**Заключение по результатам обследования  
на предмет доступности объекта социальной инфраструктуры  
для инвалидов и других маломобильных групп населения**

**ГБОУ ГИМНАЗИЯ № 52**

**г. Санкт-Петербург, Богатырский проспект, дом 7, корпус 4, литер А**

**Дата обследования: 22 октября 2019г.**

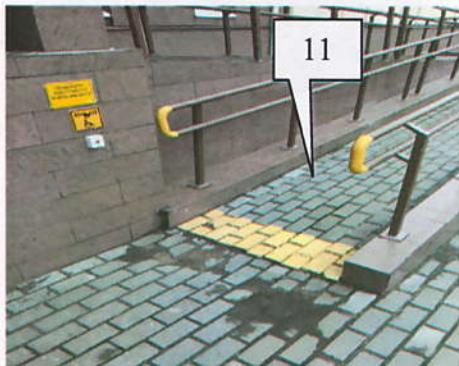
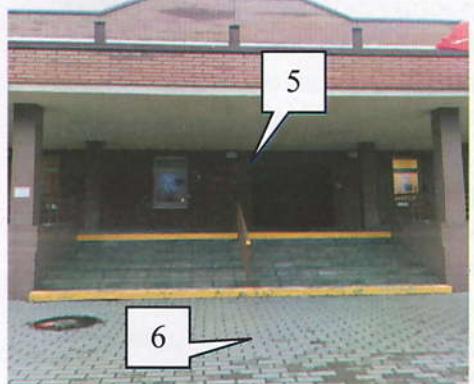
<p>3. На существующем калитке предусмотрена кнопка вызова и табличка с номером телефона ответственного сотрудника за сопровождение.</p>
	<p><b>Существующая общедоступная входная группа, предусмотренная для осуществления доступа ММГН.</b></p> <p>4. Путь следования по территории учреждения доступен для основных групп инвалидов, кроме МГН категории «С».</p> <p>5. Согласно п. 6.1.1. В общественном или производственном здании (сооружении) должен быть минимум один вход, доступный для МГН, с поверхности земли и из каждого доступного для МГН подземного или надземного уровня, соединенного с этим зданием. Высота существующей входной площадки не должно превышать предельно допустимое значение. Существующий вход не соответствует требованиям доступности. Отсутствует пандус,</p>

либо другое доступное техническое приспособление.

6. Отсутствует тактильное предупреждающее мощение, что не соответствует п.5.1.12. Перед внешней лестницей следует обустраивать предупреждающие тактильно-контрастные указатели глубиной 0,5 - 0,6 м на расстоянии 0,3 м от внешнего края проступи верхней и нижней ступеней.

7. Согласно п.6.2.8. На проступях краевых ступеней лестничных маршей предусмотрены одна или несколько противоскользящих полос, контрастных с поверхностью ступени, как правило, желтого цвета, общей шириной 0,08 - 0,1 м.

8. Существующие поручни, не удовлетворяют требованиям к опорным поручням, в связи с чем рекомендовано предусмотреть возможность реконструкции существующих поручней согласно требованиям доступности, с предусмотренным безопасным завершением не менее 0,3 м.

9. Ширина одной створки двери, составляет 0,82 м., что не соответствует п.6.1.5. При проектировании реконструируемых, подлежащих капитальному ремонту и приспособляемых зданий, и сооружений ширина входных дверных проемов принимается по месту от 0,9 до 1,2 м. Применение дверей на качающихся петлях и вращающихся дверей на путях движения МГН не допускается. Усилие открывания двери не должно превышать 50 Нм. Высота порога превышает предельно допустимое значение 0,014м.

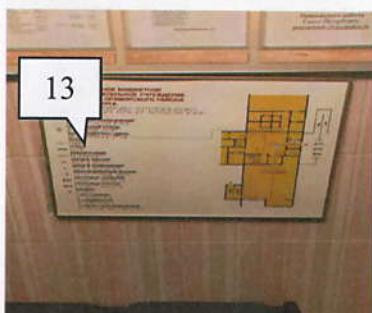
12. Согласно статье 11.1. Федерального закона от 24.11.1995 N 181-ФЗ (ред. от 29.12.2017) "О социальной защите инвалидов в Российской Федерации" руководителю обследуемого учреждения рекомендовано, на усмотрение собственника, необходимо наиболее возможное технически, структурно, экономически и т.д предусмотреть обустройство одной входной группы, доступной для инвалидов и других МГН. Прочие входные группы

обозначить знаком доступности входного узла и установкой информативной таблички с номером телефона, ответственного сотрудника за сопровождения.

На не адаптированную входную группы, предусмотреть установку кнопки вызова сотрудника у входа в здание или табличку с номером телефона, так же утвердить ответственного за сопровождение сотрудника и оказание возможной ситуационной помощи МГН. Планом мероприятий (дорожная карта), рекомендовано предусмотреть установку механического подъёмного устройства или установку стационарного пандуса. До момента проведения адаптивных работ с целью повышения степени доступности, необходимо на каждом уровне лестничного марша установить табличку с номером телефона, ответственного сотрудника за сопровождение.

Установку таблички с номером телефона предусмотреть на высоте от 0,8 – 1,0 м.

Установить тактильно информационную пиктограмму обозначающую степень доступности входной группы.

Установить тактильную информационную вывеску с наименованием учреждения, дублированную шрифтом Брайля.

Прозрачные полотна дверей обозначить контрастным кругом или прямоугольной полосой, шириной не менее 0,15 м. Возможно применение фирменного логотипа.

#### **Существующие лестница, внутри обследуемого здания.**

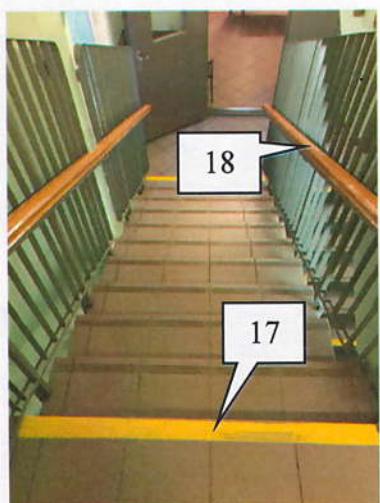
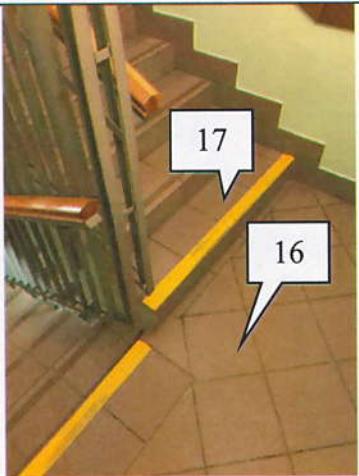
**15.** Все имеющиеся дверные проемы на пути следования для МГН имеют порог до 0,04 м., что не соответствует требованиям п. 6.2.4 Ширина дверных полотен и открытых проемов в стене, а также выходов из помещений и коридоров на лестничную клетку должна быть не менее 0,9 м. При глубине откоса в стене открытого проема более 1,0 м ширину проема следует принимать по

**16.** Согласно СП 59.13330.2016/12 на пути следования у каждой лестницы необходимо тактильное опознавательное, тактильное мощение, предупреждающее об опасном участке пути. В связи с редким посещением объекта людьми с полной потерей зрения, в рамках разумного приспособление, рекомендовано предусмотреть сопровождение сотрудниками учреждения.

**17.** Контрастные полосы, предусмотрены согласно п.6.2.8.

**18.** Существующий опорный поручень частично удовлетворяет требованием доступности, отсутствует безопасное завершение поручня. Рекомендовано планом мероприятий предусмотреть возможность реконструкции существующих поручней с дооборудованием элемента безопасного завершения не менее 0,27 м. Между уровнями этажа, поручень должен быть непрерывным.
